**Demande de soustraction de la procédure d'autorisation concernant le projet de dragage de la rivière Sainte-Anne en amont du barrage-estacade du MELCC à Saint-Raymond**

Référence MELCC : 32-02-324

*Réponses aux questions du 14 octobre 2021, de M. Jean-Pascal Fortin, géographe, M. Sc. Eau, chargé de projet, direction de l'évaluation environnementale des projets hydrauliques, MELCC*

**Figure 1:** Bathymétries comparées montrant le remplissage du réservoir et prolongement de la presqu'île entre 2021 et 2010.

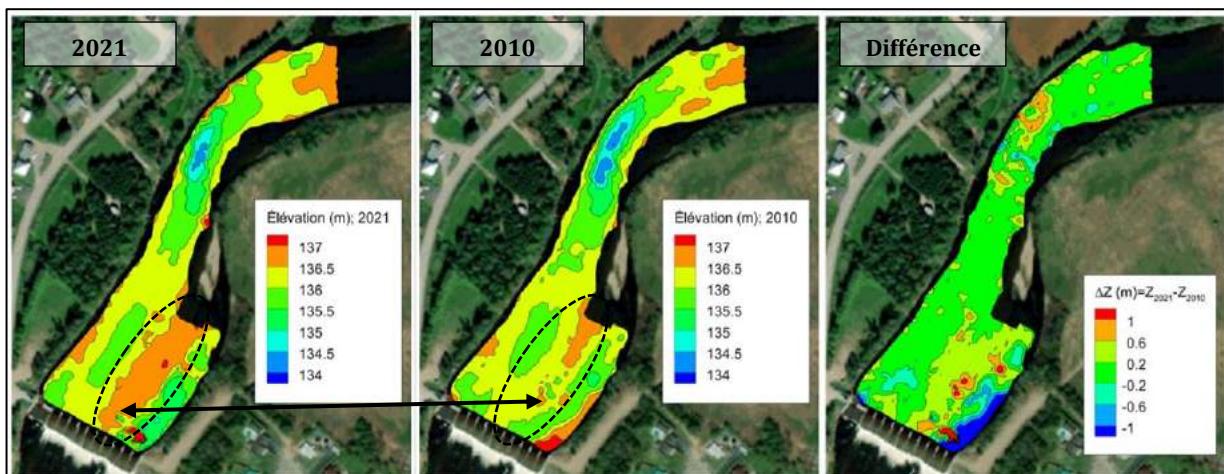
**1) En quoi la situation est différente des autres années (nouveaux faits, nouvelles études, etc.)?**

Un nouveau relevé bathymétrique et des observations détaillées ont été réalisés le juin 4 juin 2021 de même que le sondage des alluvions récentes, le 20 août 2021. Préalablement à cette acquisition de données, le niveau du réservoir avait été abaissé par l'ouverture des vannes.

Nous avons alors constaté que des volumes importants de sédiments grossiers s'étaient récemment accumulés dans le réservoir. La presqu'île en rive gauche s'est engraissée et a progressé vers l'aval (figures 1, 2 et 3). Des arbustes se sont aussi implantés sur les nouvelles surfaces disponibles et exondées (figure 3). Entre 2010 et 2021, de grandes surfaces de nouvelles accumulations de 1 m d'épaisseur ont été mesurées (figure 1).
